## **Projets TGV Picardie - Mission d'expertise**

### **« Débat public sur le barreau ferroviaire Picardie-Roissy - Avis sur les propositions alternatives présentées par Yannick Paternotte »**

Date :	1 juillet 2010
Rédacteur :	Mathieu Le Bras, Jean-Jacques Casassus
Revu par :	Nicolas Gohel
Référence :	Projets TGV Picardie_Note technique sur Picardie-Roissy_V1.0

Figure 1 : Cartographie des projets futurs au Nord Ouest de Paris (Y. Paternotte)

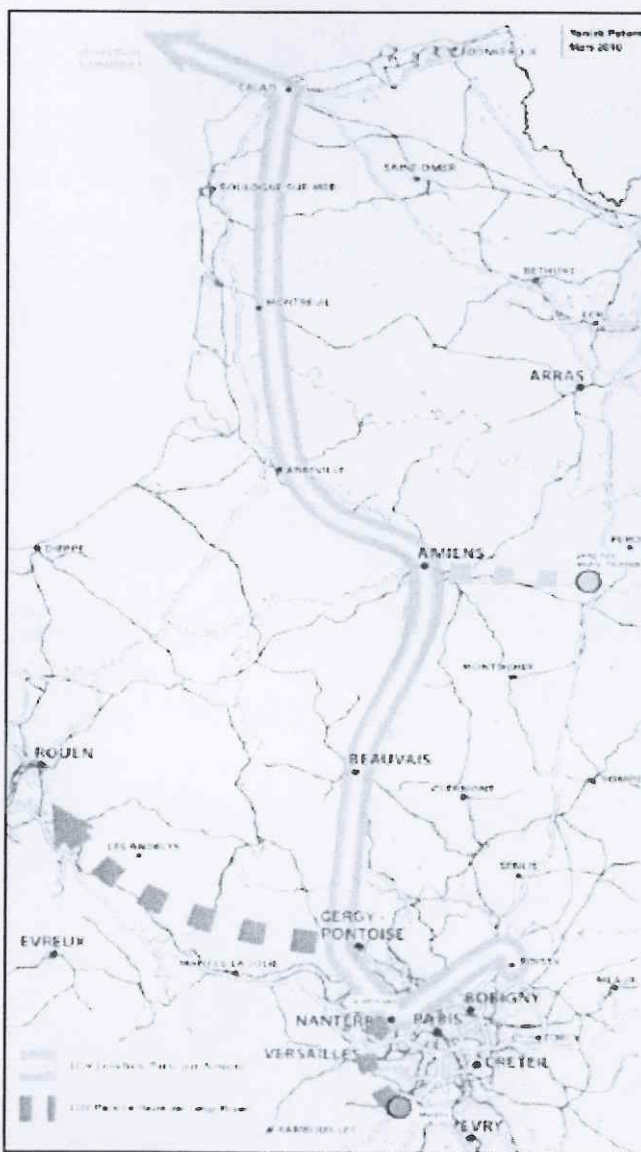
On remarquera, dans un premier temps que le tracé proposé pour la ligne Paris Londres par Amiens est très tourmenté, **ce qui n'est pas conforme aux objectifs de ce projet de ligne à grande vitesse** qui est d'obtenir le meilleur temps de parcours possible entre les 2 capitales et serait de nature à le rendre moins compétitif qu'un tracé plus direct comme proposé par RFF.

Le projet de LGV Paris - Normandie est représenté dans une version desservant Cergy Pontoise.

En effet, un tracé, très au Nord comme représenté sur la carte ci-contre ne permet pas de desservir, dans de bonnes conditions les grandes agglomérations de la Basse Normandie comme Caen et Cherbourg.

En conséquence, ce tronçon de LGV n'a pas vocation à desservir Cergy Pontoise, mais à rester au sud de la Seine, comme le montre le schéma de la figure 2 ci-dessous dont le nouveau tracé ne permet pas de raccorder une LGV Paris - Calais passant par Amiens.

Figure 3 : Cartographie présentant la stratégie préconisée pour l'utilisation du barreau de Gonesse (Y. Paternotte)

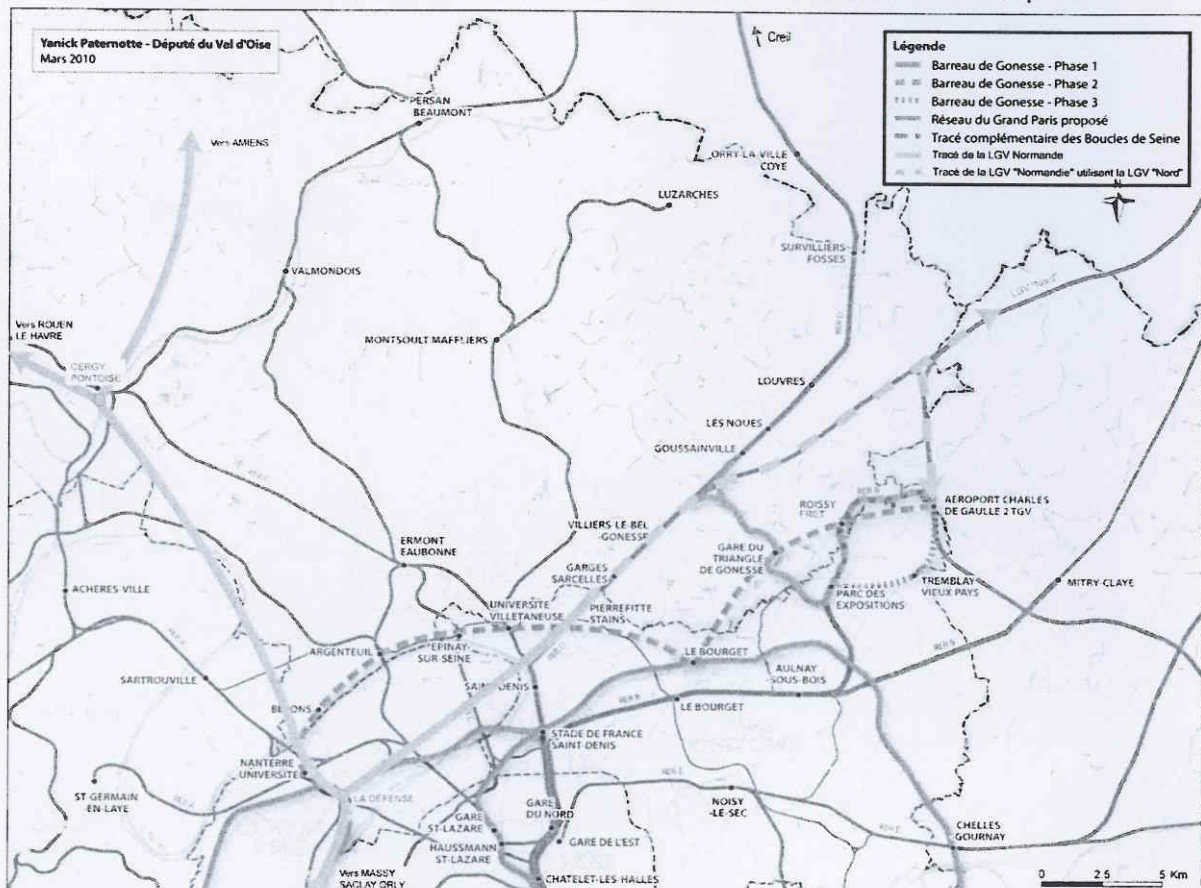
Le projet du barreau de Gonesse est présenté comme une alternative au projet de liaison Picardie - Roissy alors que les finalités sont différentes.

Initialement le projet de barreau de Gonesse consistait à relier le RER D à la gare du parc des expositions de Villepinte ce qui permettait à la clientèle francilienne par une correspondance, dans cette gare avec le RER B de rejoindre plus rapidement les deux gares RER de Roissy CDG 1 et 2. C'était donc un projet francilien de création d'une ligne nouvelle d'une dizaine de kilomètres qui, par la création d'un raccordement sud, se connectait au RER D.

La réalisation d'un raccordement de cette ligne au RER D vers le Nord pourrait permettre aux populations franciliennes ou du Val d'Oise de rejoindre plus facilement Roissy.

Cependant, il suffit de regarder la carte de la figure 6 ci-dessus pour se rendre compte que, pour toutes les populations au Nord de Survilliers et donc pour la population picarde, en particulier, le passage par le barreau de Gonesse constitue un allongement de parcours très important.

Nos analyses ont permis d'évaluer **le temps de parcours Creil - Roissy par le barreau de Gonesse à 44 minutes contre 20 minutes par la liaison Picardie - Roissy** avec les hypothèses suivantes :

- Vitesse de 160 km / h sur le barreau de Gonesse
- Temps de parcours actuels sur RER D et B.

Figure 5 et 6 : Cartographie du réseau ferré en Picardie et zoom sur le schéma de la ligne Amiens - Chaulnes

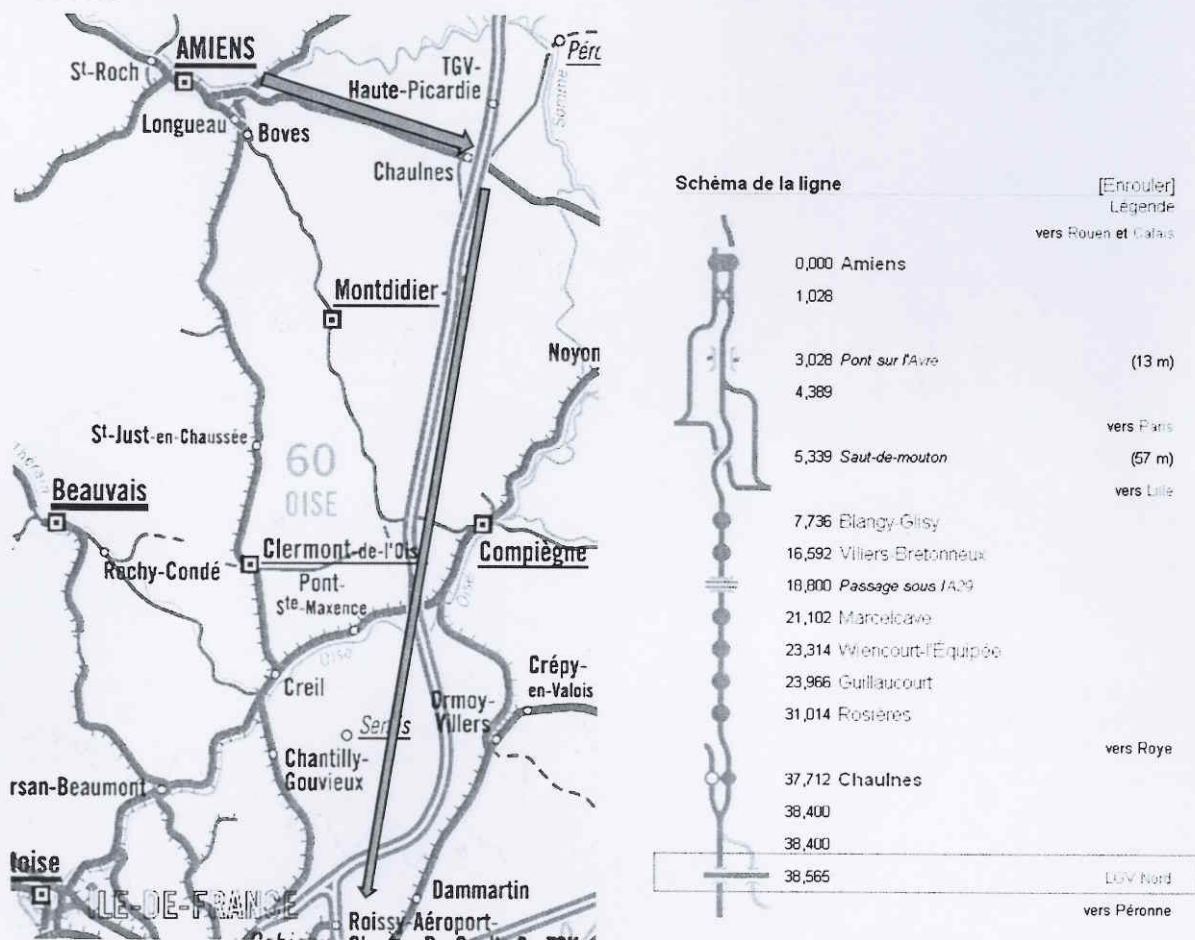
Ce projet ne concerne que les Amiénois (et éventuellement les zones frontalières de Chaulnes, si une gare est construite à proximité du raccordement) mais ne permet pas à des agglomérations comme Creil, Beauvais ou Compiègne de bénéficier des effets de diffusion de la grande vitesse, permis grâce aux correspondances à Creil.

Nos analyses ont permis de calculer un temps de parcours entre Amiens et Roissy de 45 minutes avec les hypothèses suivantes :

- Vitesse de 120 km / h sur le tronçon Amiens Chaulnes
- Vitesse de 240 km / h sur le tronçon Chaulnes - Roissy (LGV Nord)<sup>3</sup>

La mise en œuvre de ce projet aurait pour conséquence une consommation de nombreux sillons de la LGV Nord. En effet, les TGV utilisent en moyenne deux sillons pour accélérer et atteindre la vitesse de circulation lors de leur entrée sur la LGV au niveau du raccordement.

De plus, ces circulations complémentaires seraient réalisées sur la partie la plus chargée de la LGV Nord, anticipant, par ce fait, sa saturation.

L'hypothèse de 25 allers-retours par jour proposée par M. Paternotte aurait pour impact de générer environ 2 allers-retours par heure soit 4 sillons utilisés sur la LGV / h, ce qui est considérable lorsqu'on rapporte ce chiffre à la capacité actuelle de 15 sillons par heure sur la LGV Nord.

Figure 7 : Vue aérienne du raccordement entre la ligne Amiens - Tergnier et la LGV Nord au niveau de Chaulnes

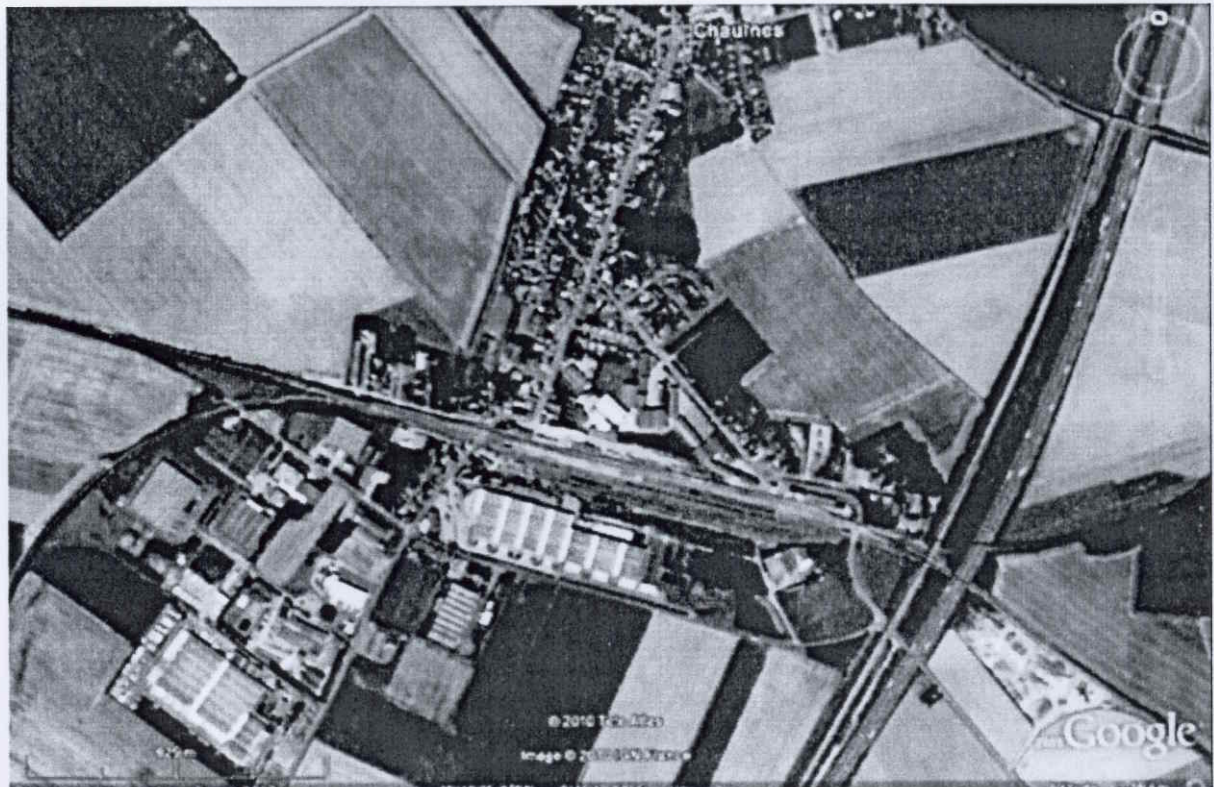
- La réalisation d'un raccordement de l'ordre de 4 km entre la LGV Nord et la ligne Amiens-Tergnier à hauteur de Chaulnes qui serait à réaliser dans un environnement contraint par la proximité de l'autoroute A1 et de la zone urbanisée de Chaulnes (coût estimé entre 70 et 90 M€ HT)<sup>4</sup>.
- Le coût du Matériel Roulant pour 25 allers-retours par jour s'élève à 232 M€

En plus du coût financier de ce projet, la construction d'un raccordement à hauteur de Chaulnes (cf. la vue aérienne de la zone de raccordement ci-dessous) aura pour conséquence :

- soit, la destruction de plusieurs zones d'habitations compte tenu qu'il faut des rayons de l'ordre de 2000 mètres pour raccorder les lignes),
- soit, la réalisation d'une ligne de contournement de l'agglomération de Chaulnes ce qui serait de nature à allonger les ouvrages de raccordement

Le coût total serait de l'ordre de 400M€ pour le projet sans desserte TER (liaisons TGV uniquement) par rapport à 290 M€ pour le projet Picardie - Roissy hors TER
